Rapport de contrôle d'installations électriques à basse et à très basse tension

RÉF. 34/2026/68857/D01:1

DATE DU CONTRÔLE 02/06/2026 (13:40 - 14:25) **AGENT VISITEUR** Olivier Dodet
ADRESSE DU CONTRÔLE Chemin de Renardmont 64 - 4970 Stavelot **TYPE DE CONTRÔLE** Visite de contrôle (6.5.)

Adresse de l'installation	Chemin de Renardmont 64 - 4970 Stavelot
Type de locaux	Unité d'habitation (maison)
Objet du contrôle	Demande dans le cadre d'une vente
Propriétaire	Dominique Dabin
Responsable des travaux	non communiqué
Dérogations applicables/appliquées	Installations électriques domestiques ancien RGIE (8.2.2.)

Schéma(s) unifilaire(s) de l'installation

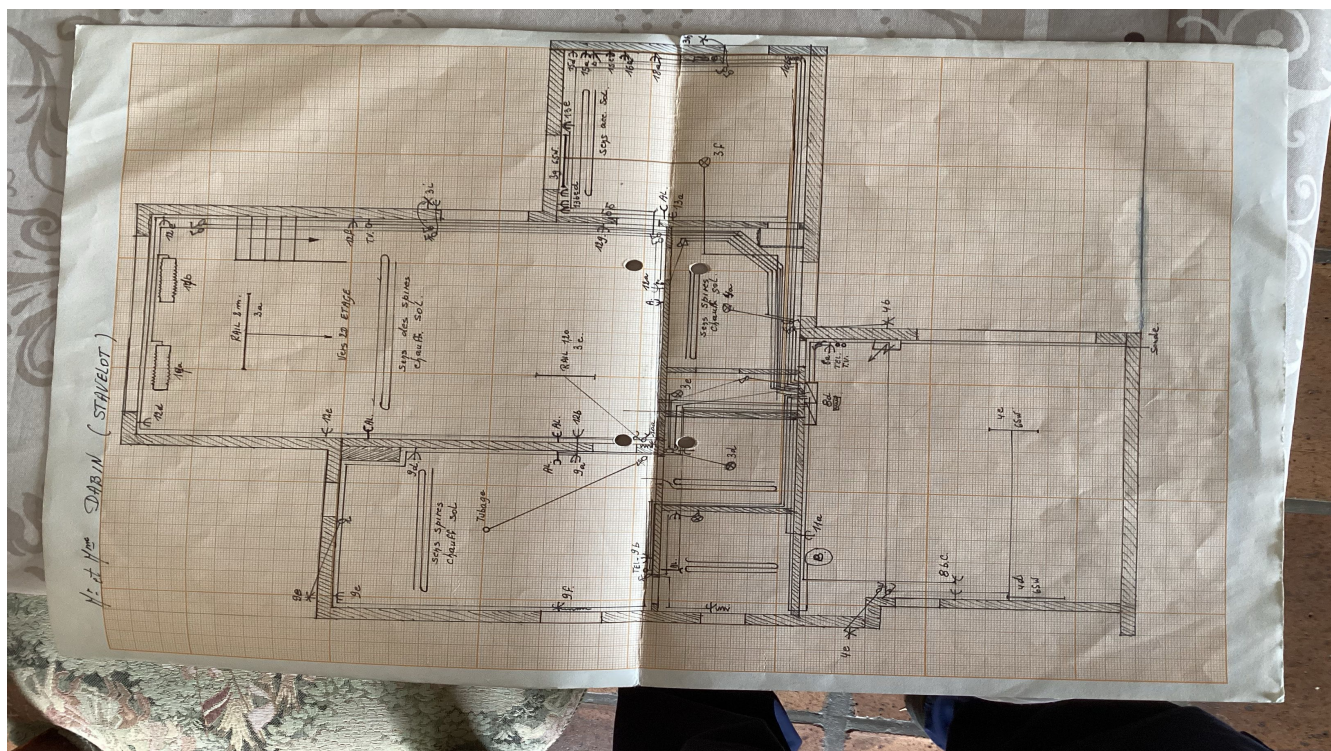
- La tension d'alimentation n'est pas indiquée clairement de manière apparente sur chaque tableau de répartition et de manœuvre. - 3.1.3.3.a
- Les schémas unifilaires et plans de position ne correspondent pas à la réalité. - 3.1.2.;6.4.6.;6.5.7.;9.1.2.

- Le contrôle d'une/des boucles de défaut n'est pas concluant. - 6.4.6.4.;6.5.7.2.
- N'est pas renseigné sur les schémas unifilaires et plans de position l'adresse de l'installation, les coordonnées du responsable des travaux et du propriétaire. Ces derniers devront signer et dater ces schémas. - 3.1.2.;6.4.6.;6.5.7.;9.1.2.

- Les schémas unifilaires et plans de position ne sont pas conformes. - 3.1.2.;6.4.6.;6.5.7.;9.1.2.
- Il n'est pas possible de sceller les bornes amont du dispositif différentiel de tête (appareil non conforme, absence des accessoires de scellée, ...) - 6.4.6.4.

- Les plans et schémas seront à adapter en fonction des travaux de mise en conformité qui seront réalisés.
- L'habitation étant meublée, il se peut que tout n'a pu être vérifié.
- Lors d'une rénovation de l'installation électrique, les dérogations pourraient ne plus être appliquées.
- Les schémas unifilaires et plans de position doivent renseigner l'adresse de l'installation, les coordonnées du responsable des travaux et du propriétaire. Ces derniers devront signer et dater ces schémas.
- Il convient de placer un câble de liaison équivalent au principe de la double isolation entre le compteur et le tableau contenant le différentiel général. Sinon, il faut placer le dispositif différentiel général le plus près possible des bornes aval du compteur GRD et le câble entre le compteur et ce dispositif différentiel doit être mis sous tube isolant.
